Beskrivelse av endringer av reguleringsplan

Stad skipstunnel (plan-ID: 2022010)

Prosjektnr.

A269108

Figur 1-1: Utklipp av forslag til endret reguleringsplan. Blå linjer er formålsgrenser fra gjeldende reguleringsplan og viser de foreslåtte endringene.

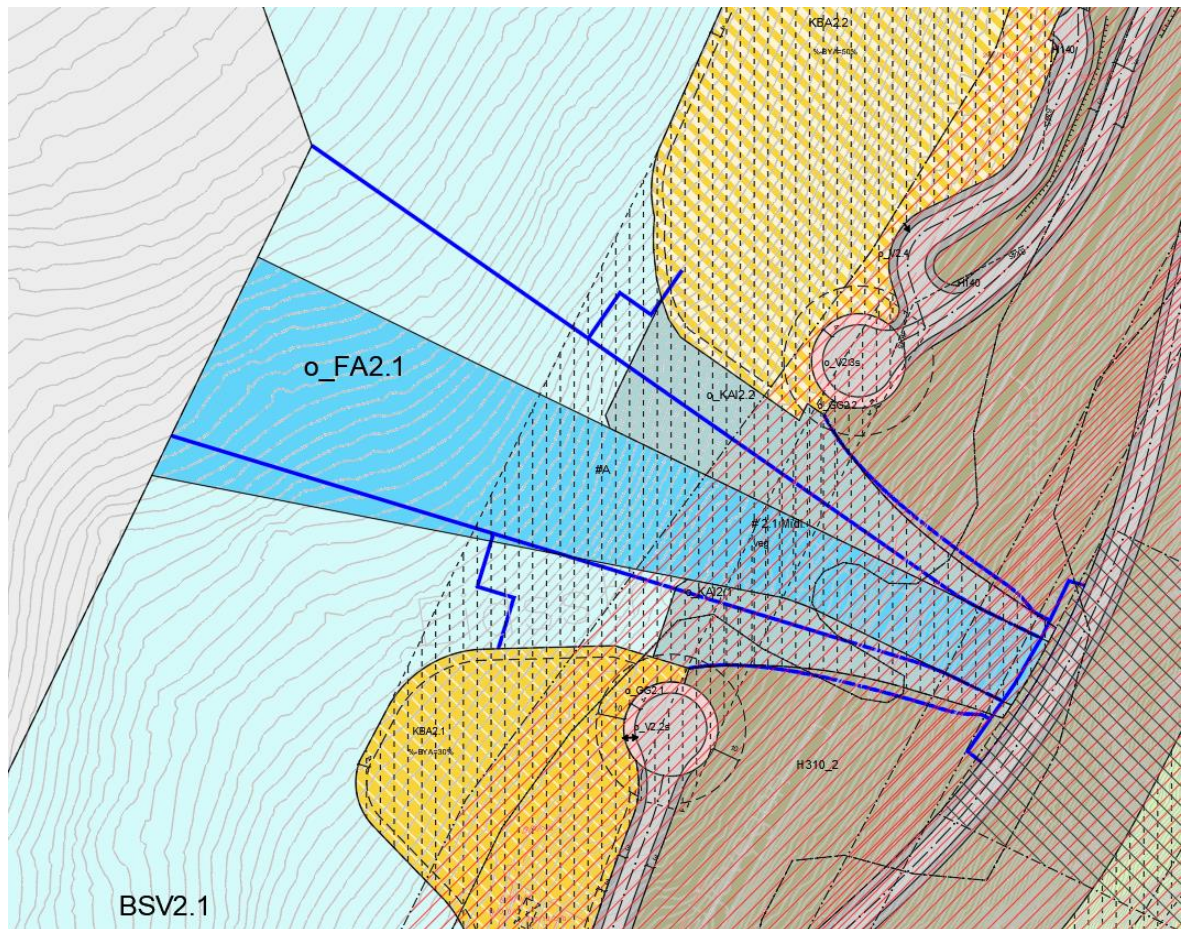
Annen veggrunn – tekniske anlegg (AVT) snevres inn til å kun omfatte 3 meters belte tilhørende regulert veg o_V2.1 (fv. 618). Arealet reguleres til annen veggrunn – grøntareal (AVG). Endringen innebærer at 460 m² AVT-formål endres til AVG-formål. Endringen medfører ikke endring av bestemmelser. Bakgrunnen for endringen er at det ikke skal tilrettelegges for annet enn ordinær vegskulder som del av fylkesvegen på strekningen. Arealet innenfor AVG-området sikrer plass til opparbeiding av tursti/passasje for kryssing av tunnelen til fots.

Formålsgrensene for farled tilpasses endelig geometri. Dette gjør at også formålsgrensene til kai (o_KAI2.1 og o_KAI2.2) justeres tilsvarende. Bakgrunnen er at nye simuleringer avdekker behov for forlenging av ledekonstruksjonen ut i dagen med 75 meter for å sikre at eventuell krenkning på skip under entring ikke fører til risiko for at brovinger støter mot portalkonstruksjonen. o_KAI2.1 og o_KAI2.2 gis en asymmetrisk utforming tilpasset endelig geometri som ble utledet fra skipssimuleringer gjennomført i desember. Her framkom det behov for å øke vinkelen på sørlig kai.

Figur 1-2: Utklipp av forslag til endret reguleringsplan. Blå linjer er formålsgrenser fra gjeldende reguleringsplan og viser de foreslåtte endringene.

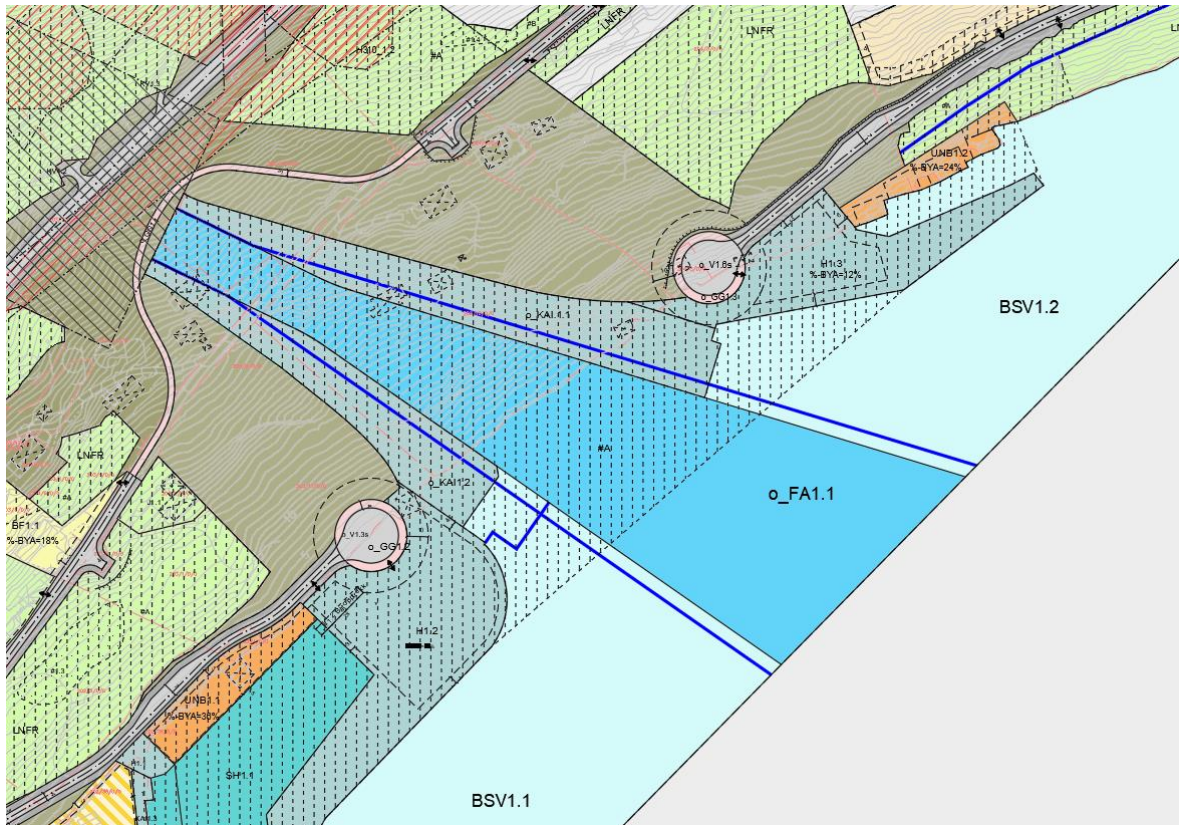
Formålsgrensene for farled tilpasses endelig geometri, slik som i Moldefjorden. Dette gjør at også formålsgrensene til kai (o_KAI1.1 og o_KAI1.2) justeres tilsvarende. Det er samme årsak som i Moldefjorden, og i Kjødepollen har dette også medført en økning i portalbredden på 4 meter. Videre er entringskaier tilpasset anbefalt løsning etter oppdatert risikoanalyse. Videre er formålsområdet H1.2b slått sammen med H1.2. Ved formål UNB1.2 trekkes midlertidig bygge- og anleggsområde ned til sjøkanten for å kunne ilandføre sjøledning. Dette påvirker bare LNFR-området nordøst for naustene frem til permanent landtak er etablert på ny sjøfylling.

Figur 1-3: Utklipp av forslag til endret reguleringsplan. Blå linjer er grenser for midlertidig bygge- og anleggsområder fra gjeldende reguleringsplan og viser de foreslåtte endringene.

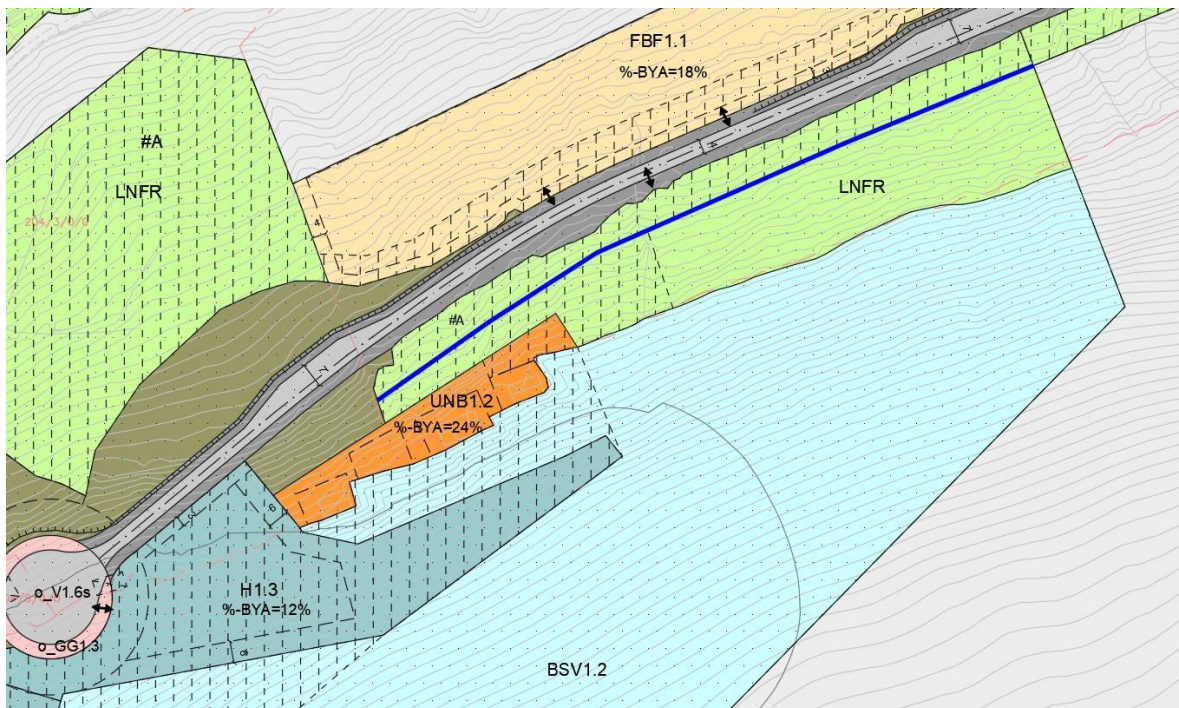
Det skal tilrettelegges for en alternativ/supplerende trasé for dumper-trafikk fra nedre del av anleggsområdet. Denne vil knyttes til allerede planlagt trasé langs fylkesvegen på gnr./bnr. 202/3.

Figur 1-4: Utklipp av forslag til endret reguleringsplan. Blå linjer er grenser for midlertidig bygge- og anleggsområder fra gjeldende reguleringsplan og viser de foreslåtte endringene.

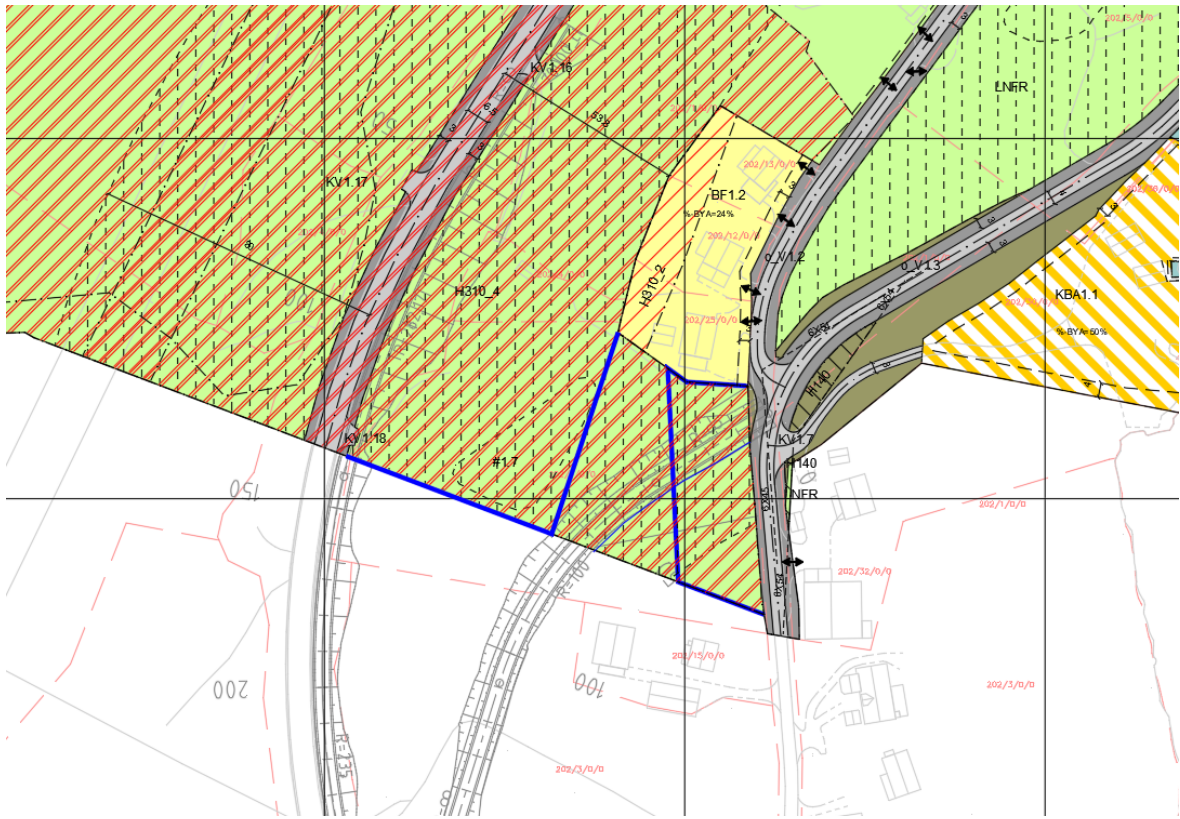
Areal for midlertidig bygge- og anleggsområde (#A) må endres, og dette er avklart med grunneierne.

Figur 1-5: Utklipp av forslag til endret reguleringsplan for vertikalnivå 1 – under grunnen (tunnel). Blå linjer viser

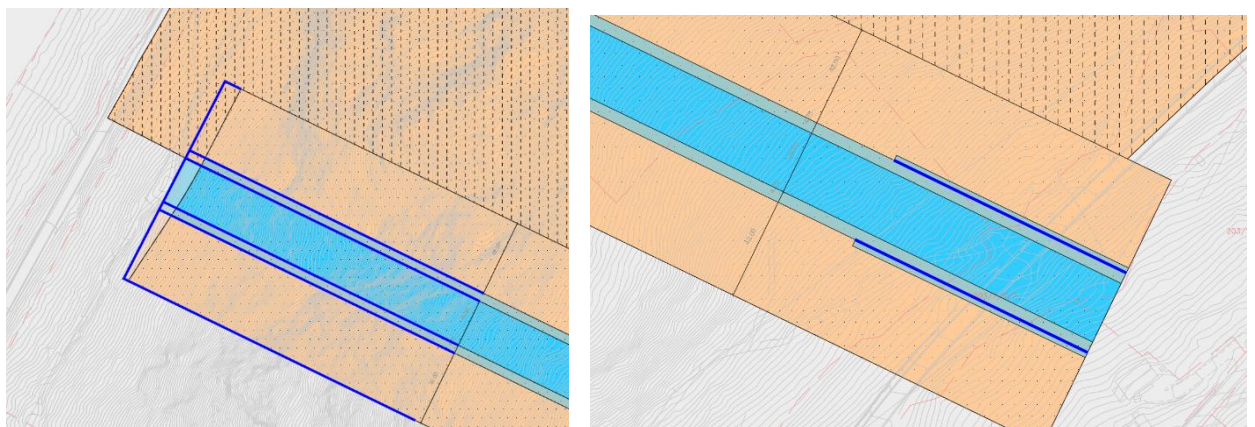
Det er også gjort mindre endringer i vertikalnivå 1 – under grunnen (tunnel) og 4 – på bunnen (vann/sjø). I vertikalnivå 1 tilpasses formålsgrensene slik at disse sammenfaller med formålsgrensene i vertikalnivå 2 (se figur 1-5, herunder tilrettelegging for en utvidelse av bredden på tunnelen på 2-4 meter de første hundre meterne fra portalen i Kjødipollen. I vertikalnivå 4 (figur 1-6) utvides formålsgrensen for å maksimere handlingsrommet for motfyllingen innenfor planen. Alt berørt sjøareal er tidligere undersøkt og dokumentert. Tiltaket har ingen ytterligere negative konsekvenser for bunnfauna utover det som skyldes fyllingen i utgangspunktet.
